# 継手端面に防塵シールを貼り付けました

リング付近の異物付着

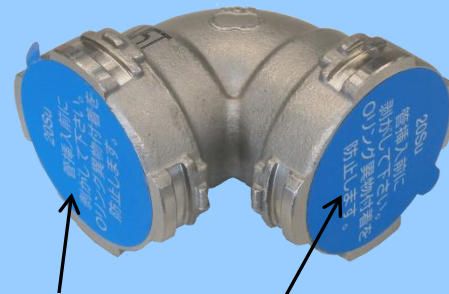
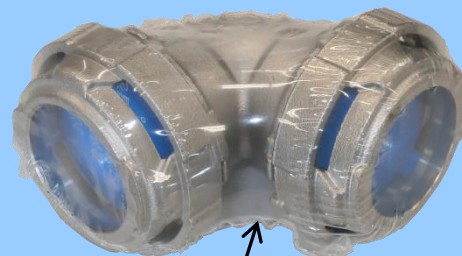
漏水発生の恐れ

シュリンク包装を外して長時間放置や片受直管で配管待ちで他端が解放状態でリング付近に異物が付着したまま接合されると漏水発生の恐れがあります。

対策

① 両端面に防塵シールを貼り付け

② ナットをセットし  
外面シュリンク包装

**防塵シールは、管を挿入するまで、剥がさないでください。**
